Oggetto: Codice procedura 10847 - Costruzione ed esercizio di un impianto di produzione di energia elettrica da fonte eolica "FIORA" di potenza nominale pari a 52,8 MW, da realizzarsi nel comune di Manciano (GR) e delle opere ed infrastrutture connesse

ALLEGATO n1 OSSERVAZIONI IMPIANTO EOLICO INDUSTRIALE “FIORA” COMPOSTO da n. 4 immagini e 4 pagine.

IMMAGINE n. 2 CUMULO IMPIANTI EOLICI nel BACINO VISIVO TERRITORIO di MANCIANO e di MONTALTO di CASTRO.

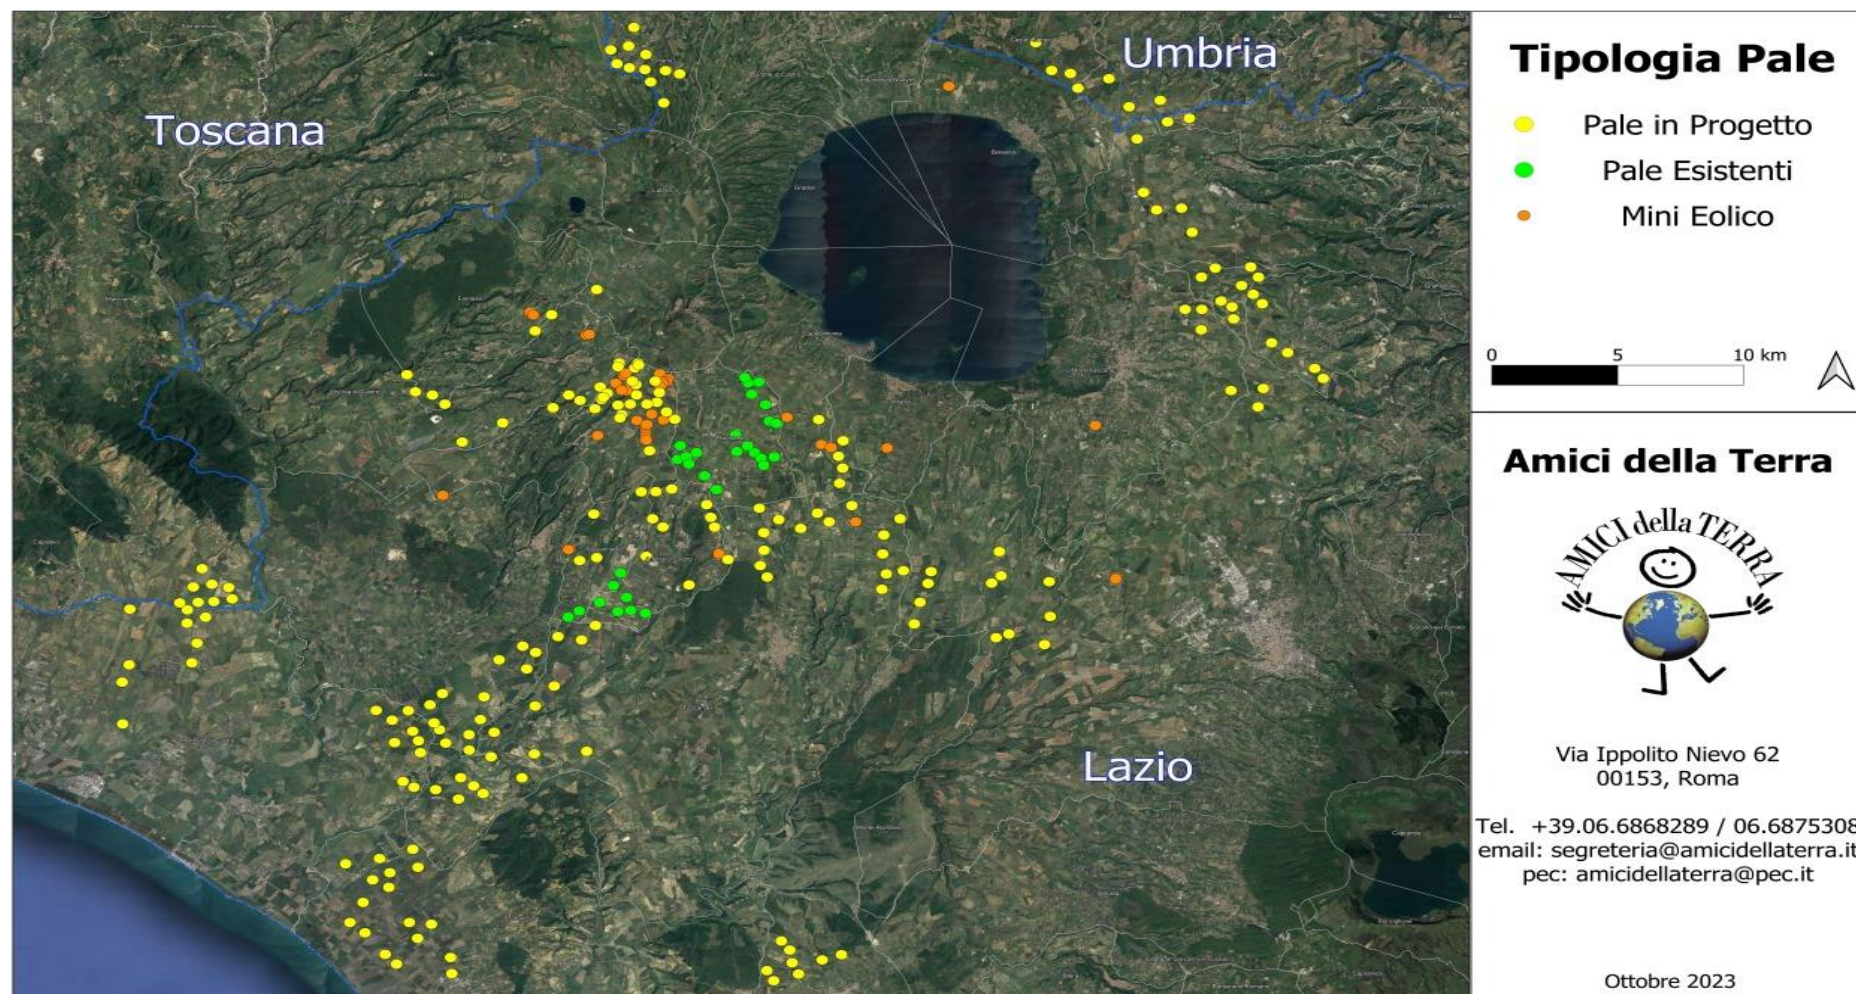
3) OSSERVAZIONE: CUMULO e SATURAZIONE IMPIANTI FER NELLA PROVINCIA di VITERBO, IN PARTICOLARE NEL COMUNE DI MONTALTO DI CASTRO E NELLA ZONA A CONFINE CON IL COMUNE di MANCIANO che SI TROVANO NELLO STESSO BACINO VISIVO.

La zona in cui in cui è stato progettato l'eolico Fiora è già occupata da diversi centinaia di ettari di impianti fotovoltaici già esistenti e in procedura VIA al Mase e alla Regione Lazio così come da diversi progetti di impianti eolici industriali (vedi Allegato Osservazioni immagini nn. 2,3 e 4. L'impianto eolico Fiora, pur trovandosi in Toscana ma nello stesso bacino visivo del territorio limitrofo laziale ed a poche centinaia di metri da una zona già estremamente satura del Lazio, andrebbe ad appesantire una situazione già **critica per la sostenibilità ambientale.**
